溶接規格に関する日本機械学会への説明依頼事項 (その4)

1. 第1回会合資料 1-1-4 (エンドース規格 (2012年版/2013年追補) からの改定概要) に関するもの

「N-3130 耐圧試験」(6)、「N-4130 耐圧試験」(6)、「N-5130 耐圧試験」(6)、「N-6130 耐圧試験」(6)、「N-7130 耐圧試験」(6)

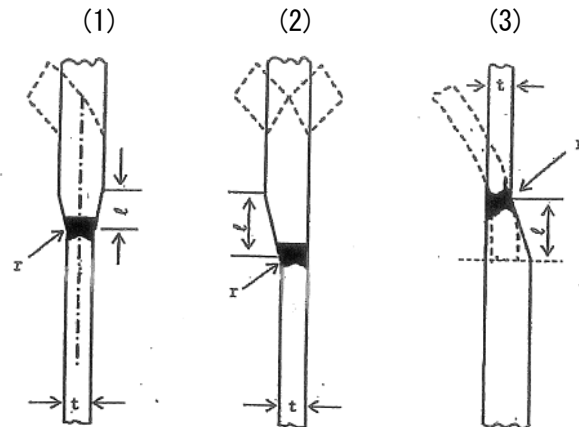
- (8) 第1部-12頁、「N-1130 耐圧試験」(6)なお書きは以下に示すように2012年版の「通常運転時における圧力以上の圧力」から「通常運転時における圧力を超える圧力」に変更されていますが、「N-3130 耐圧試験」(6)、「N-4130 耐圧試験」(6)、「N-5130 耐圧試験」(6)、「N-6130 耐圧試験」(6)、「N-7130 耐圧試験」(6)は「通常運転時における圧力以上の圧力」のままで変更されていません。「N-1130 耐圧試験」(6)なお書き以外を変更していない理由を説明して下さい。

図 PVB-4232-1 厚さの異なる母材の突合せ溶接の構造

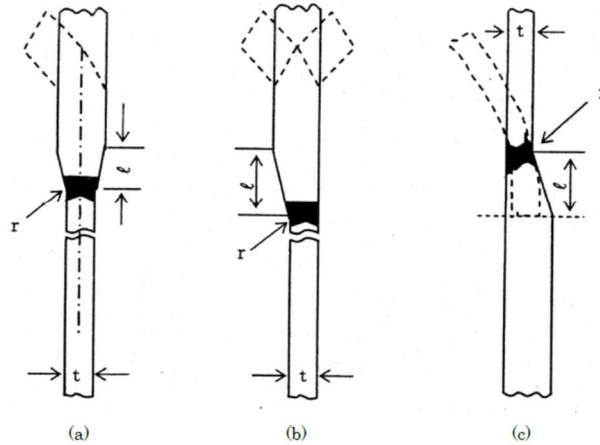
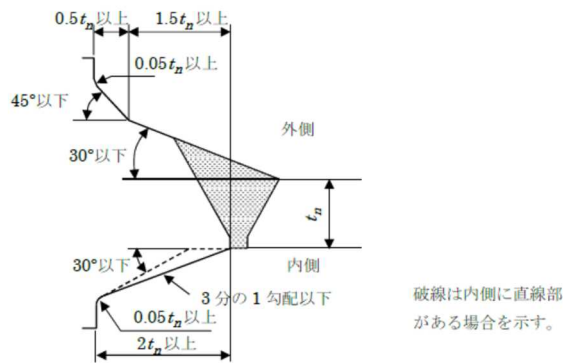
- (9) 第1部-36頁、「N-5070 厚さの異なる突合せ溶接」については、次のように管台又は管とポンプ、弁その他これらに類するもの又は突合せ溶接式管継手との突合せ継手が追加されています。追加したことの妥当性について説明して下さい。また、図 PPB-4010-1(1)には図 PVB-4232-1 に示す r 寸法 (t の 2 分の 1 以上) が規定されていないことの妥当性について説明して下さい。

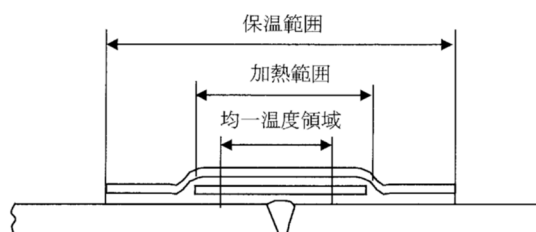
(b) なお書きにおいて、「この場合において、その後に行う本体の溶接後熱処理を局部加熱で行う場合は、考慮しなくてもよい」とし、第 4 部-1-83 頁「表 N-X050-3 溶接部の機械試験板の作製要領」の解説「2) 保持時間」d)において「局部加熱により継手区分 B の溶接後熱処理を行う場合は、影響する当該継手区分 A の範囲が小さいため(略)」と規定されています。この場合、機械試験板は当該継手区分 A の一部の保持時間を代表できないこととなります。局部加熱の保持時間を考慮不要とすることの妥当性を説明して下さい。

「解説図 表 N-X050-3-3 機械試験板の溶接後熱処理の保持時間」は異なる長手継手を同じ継手区分④で表しており、各継手の累積保持時間と試験板の保持時間の妥当性がわからない。

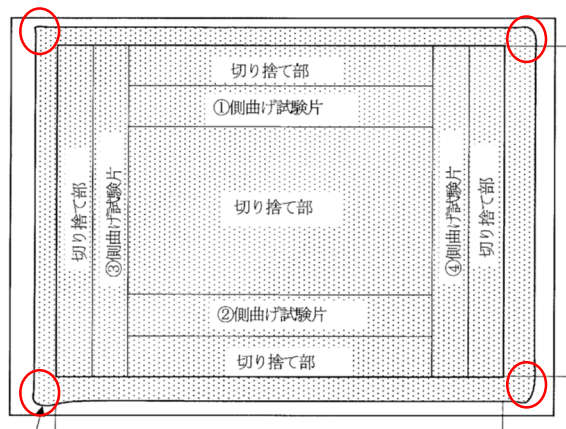
(a) 第2部-51頁の「図 WP-420-1 試験片の種類、数及び採取位置（板の場合）」において、2012年版の「図 WP-400-1 試験片の種類、数及び採取位置（板の場合）」の注書き「1. 試験材の厚さが19mm未満で初層部のみティグ溶接を行う場合は、表曲げ試験片を裏曲げ試験片と読みかえるものとする。」が削除されています。図 WP-420-1に示す図は裏当て有りの突合せ片側溶接ですが、厚さ19mm以上の突合せ両側溶接の試験材はないということですか。

(b) 第2部-52頁の「図 WP-420-2 試験片の種類数及び採取位置（管の場合）」において、2012年版の「図 WP-400-2 試験片の種類、数及び採取位置（管の場合）」の注書き「1. 試験材の厚さが19mm未満で初層部のみティグ溶接を行う場合は、②⑤の表曲げ試験片を裏曲げ試験片と読みかえるものとする。」が削除されています。2012年版の図 WP-400-2の注書き1.を「JIS B 8285 圧力容器の溶接施工方法の確認試験」の「図2-試験材及び試験片採取要領（管の場合）」に規定する「試験材の厚さが19mm未満で初層部を裏当てなしで溶接する場合には、表曲げ試験片を裏曲げ試験片に置き換える。」のように読み替えることについて見解を示して下さい。

(a) JIS B 8285 の「図 1—試験材及び試験片採取要領（板の場合）」には「厚さ 19mm 以上の両側溶接の場合は、図 1b) の裏曲げ試験片を表曲げ試験片と読み換える。」と規定しています。

(b) JIS B 8285 の「図 2—試験材及び試験片採取要領（管の場合）」には「試験材の厚さが 19mm 未満で初層部を裏当てなしで溶接する場合には、表曲げ試験片を裏曲げ試験片に置き換える。」と規定しています。
